MEMORANDUM N° 1989-2018-FONDEPES/DIGENIPAA

ASUNTO : PAGO POR MAYORES METRADOS N° 03.
Obra: Mejoramiento de los Servicios del DPA Yacila, distrito de Paita – Paita.
Contrato: 11-2017-FONDEPES/OGA
Contratista: P.S.V. CONSTRUCTORES S.A.

INFORME ESPECIAL DE ADICIONAL POR MAYORES METRADOS N°3 CSL-170803-IEA-03	Código del proyecto: 170803
		Revisión: 1
		Páginas: 5
		Especialidad: Supervisión de Obras

Título: INFORME DE ADICIONAL POR MAYORES METRADOS N°3

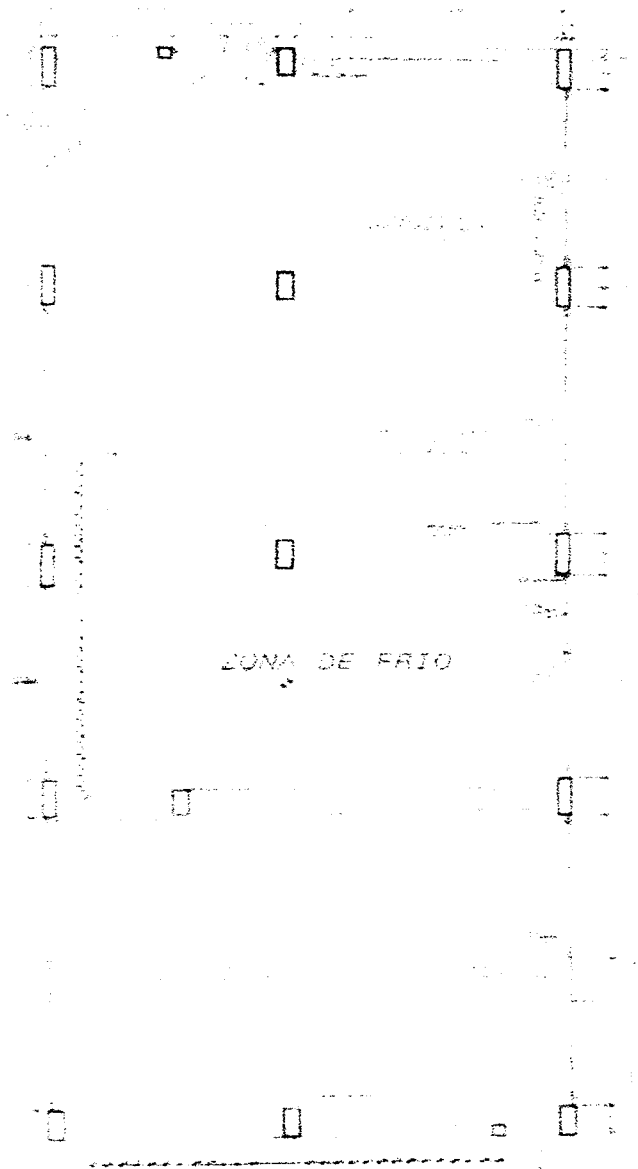
Área de Frio: Cisterna en interior de la zona de frio está señalada en nube línea arriba, la cual genera una excavación para su ejecución. Se encontró una estructura (cisterna) al costado de dicha cisterna la cual genero una sobre excavacion, dejando constado la supervisión que sería un mayor metrado.

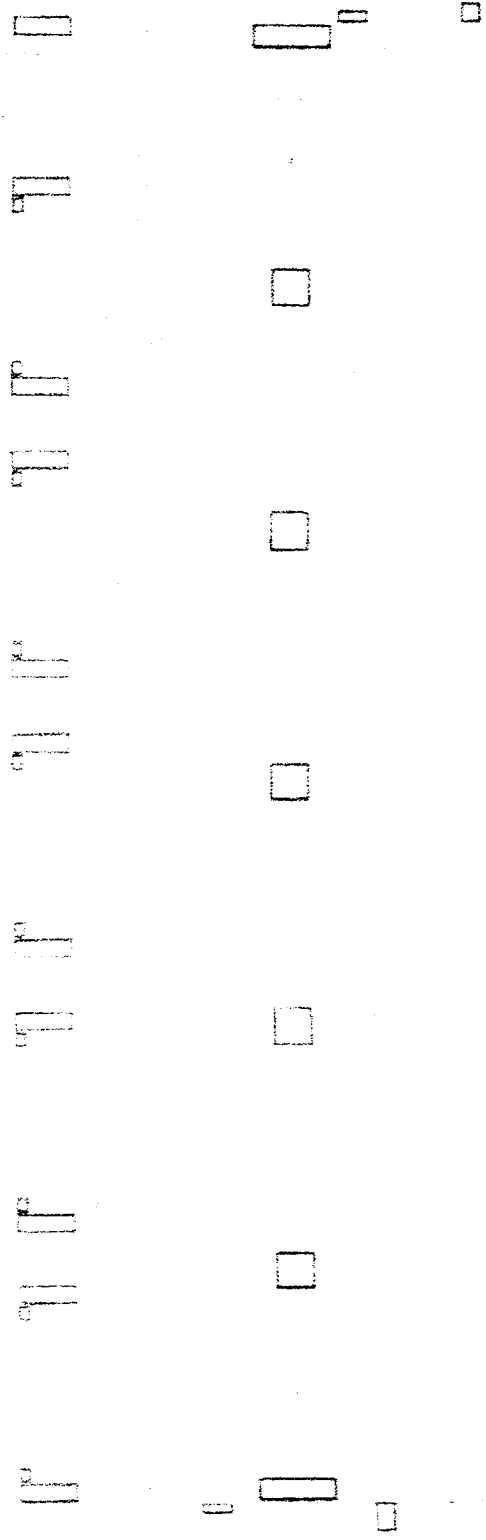
Área de Recepción de alimentos: Los metrados Reales ejecutados en la partida de excavación se ha tomado vigas de cimentación, zapatas, falsas zapatas, solados e interiores de dicha zona para relleno y compactación. La cual los niveles de cotas dadas se ejecutaron conforme a planos, generando mayor excavación, acarreo y eliminación de material excedente.
